改善箇所説明図

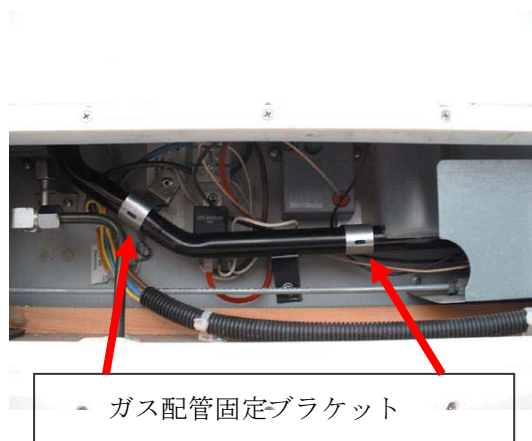
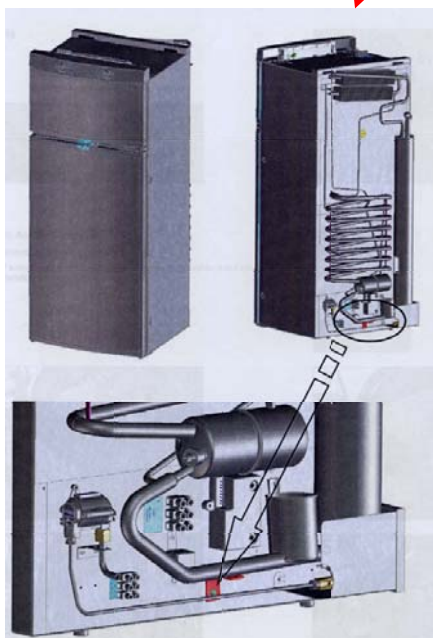
基準不適合発生箇所

キャンピング車のリビング部に設置されている冷蔵庫において、プロパンガスを使用して冷却を行う装置のガス配管の固定が不十分なため、振動によりガス配管に亀裂が入り、最悪の場合、ガス漏れにより火災になるおそれがある。

注： 内は追加部品を示す。

識別方法：運転席ドアのインフォメーションラベルに緑色のシールを貼付ける。
